大戸川ダムについて：第76回委員会（4月9日）での議論のために

平成20年4月8日

竇 馨

添付図2 12月26日第69回審議資料1-4

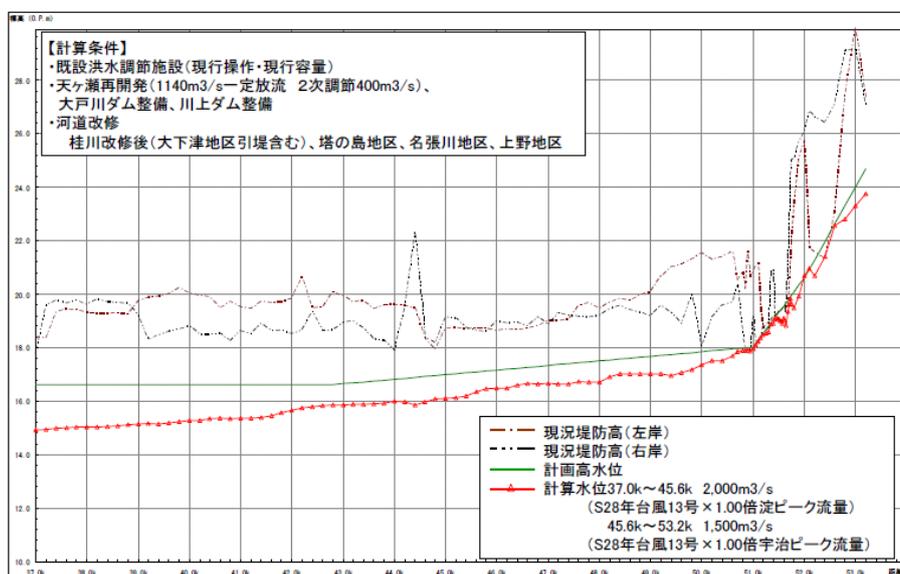
- 計画規模洪水（S47年台風20号×1.53倍）に対して、ダム直下から淀川河口まで70kmにわたって水位が低下するシミュレーション結果が示されている（添付図1、第74回委員会（H20.3.11）審議参考資料1）。淀川本川において約20cm、天ヶ瀬ダムより下流の宇治川において約10～20cm、ダム直下の大戸川において約70cmから130cmの水位低下効果がある。
- 戦後最大洪水（S28年台風13号×1.00倍）に対しても、淀川本川、宇治川の両方において計画高水位より低い水位になっている（添付図2、第69回委員会（H19.12.26）審議資料1-4, p. 28 下段及び p. 29 上段）。
